改善箇所説明図

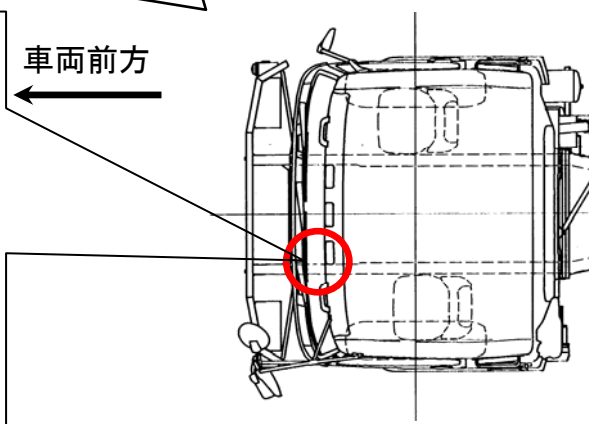
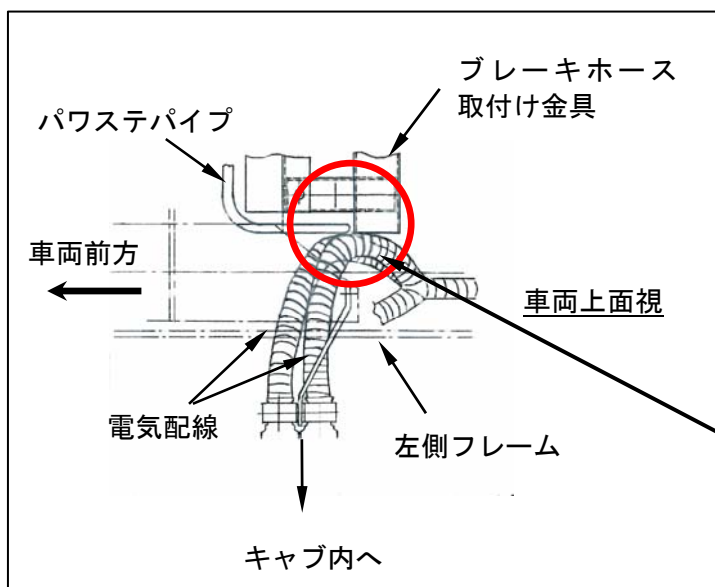
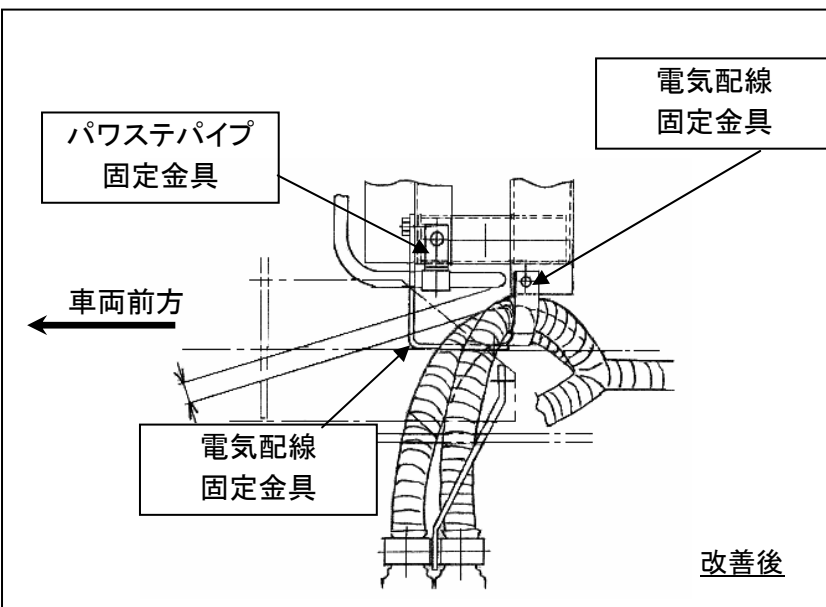
基準不適合箇所

大型総輪駆動車において、車両左側フレーム内の電気配線の取り回しが不適切なため、当該配線がブレーキホース取付け金具又はパワステアリング用オイルパイプ（パワステパイプ）と干渉するものがある。そのため、そのままの状態で使用を続けると、車両の振動等により電気配線又はパワステパイプが損傷し、最悪の場合、前照灯の不灯、原動機が停止（再始動不可）又は操舵力が重くなるおそれがある。

改善措置の内容
 全車両、電気配線及びパワステパイプをブラケットに固定する。なお、電気配線に損傷がある場合には補修、パワステパイプに損傷がある場合には新品に交換する。

注：□ は、追加部品を示す。
 識別：作業完了車には、助手席リヤドアピラーストラライカ付近に「HD-34」の文字が記載された白黄色のシールを貼付ける。
